ESCLARECIMENTOS – EDITAL DE CONCORRÊNCIA 004/2018

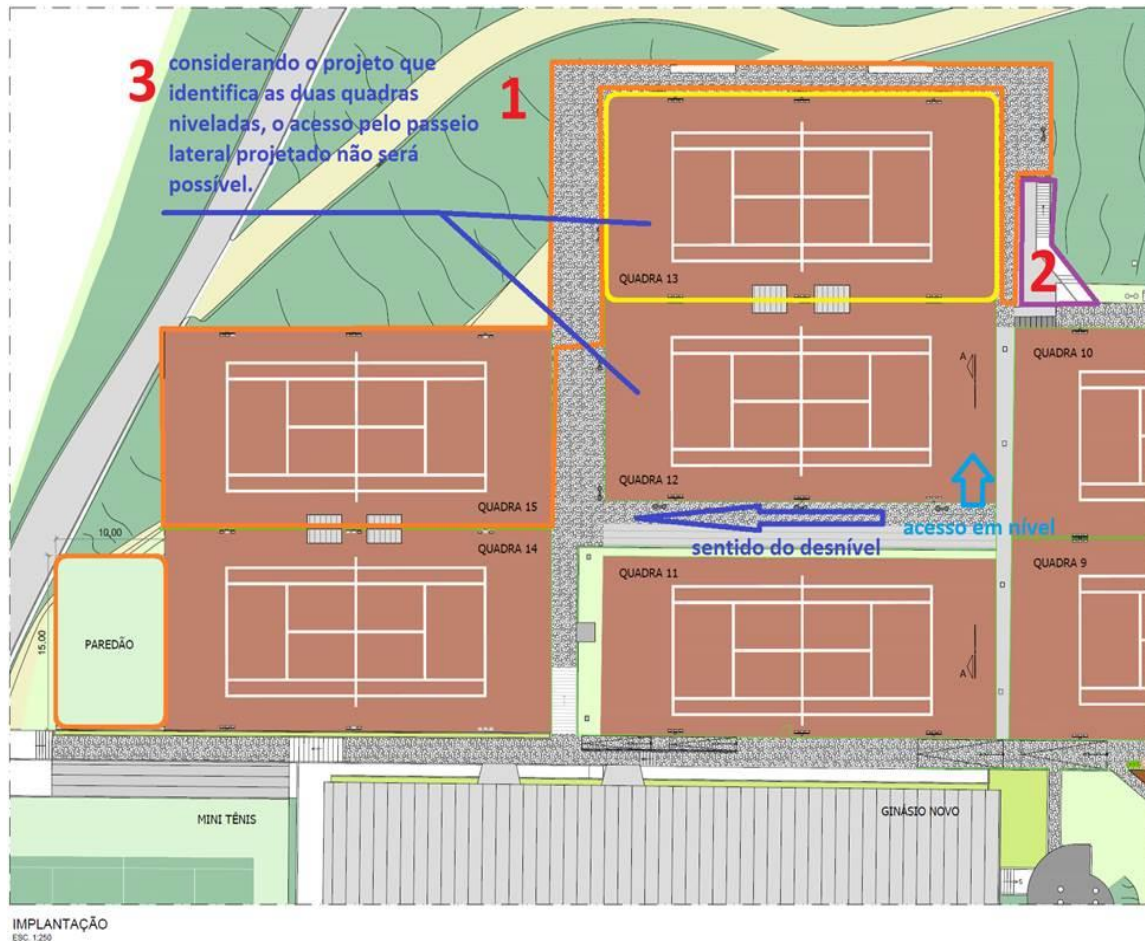
6- O projeto estrutural apresentado, contempla apenas a quadra 13 (não considerando a quadra 15 nem paredão); Além disso, suas dimensões de tabuleiro (laje) não contemplam os passeios no entorno, verificados na implantação.

R: O Projeto estrutural possui duas folhas a EST 001, referente a laje 01 da quadra 15 e a folha 101, referente a laje 02 da quadra 13.

Realmente não contempla, os passeios no entorno, conforme implantação, e não iremos executar estes passeios, não considerar no orçamento.

Sobre o Paredão, realmente não tem um projeto estrutural, mas possui planta e detalhes, na planta de implantação de arquitetura.
